Readme zum 6MD66x Gerätetreiber (DIGSI-AddOn) Stand 04.09.01 - Aktualisierung zur V4.12

Abbildung: Maximal zulässige Frequenzdifferenz als Funktion der LS-Eigenzeit

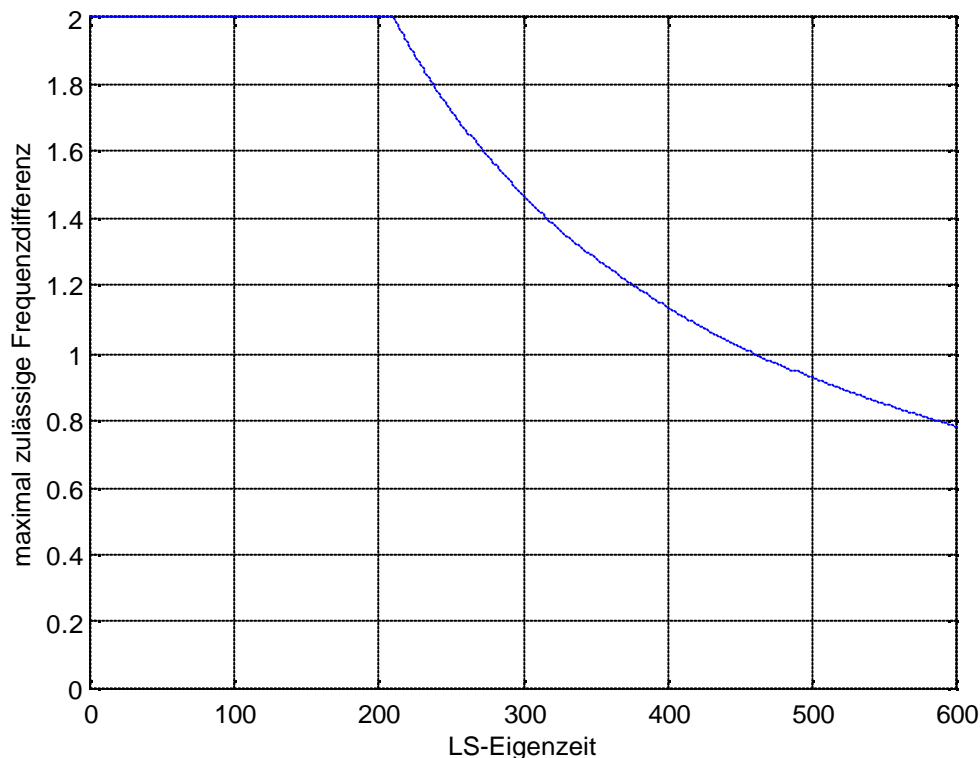
- 3) Wenn synchrone und asynchrone Zuschaltbedingungen projektiert werden sollen, so ist zu beachten, daß die Winkelfehler (zur Unterscheidung zwischen synchronem und asynchronem Zuschalten) mit größerer Leistungsschalter-Eigenzeit zunehmen. Deshalb ist auch die maximal zulässige Frequenzdifferenz bei asynchronen Netzen (Parameter "Zulässige Frequenzdifferenz" im Einstellblatt "Asyn. Bedingung" der Sync Funktionsgruppe) ab einer LS-Eigenzeit von 200ms nicht mehr bis zu dem maximalen Wert von 2 Hz einstellbar. In der nachfolgenden Kurve ist die Grenzkurve der zulässigen Frequenzdifferenz über der LS-Eigenzeit dargestellt:

Für die Freigabeverzögerung bei synchronen Netzen sollte ein Wert von 50 mHz eingestellt werden, um die Trennschärfe zwischen dem asynchronen und dem synchronen Bereich zu erhöhen (damit werden mehrere Frequenzmessungen durchgeführt, was den Meßfehler minimiert).
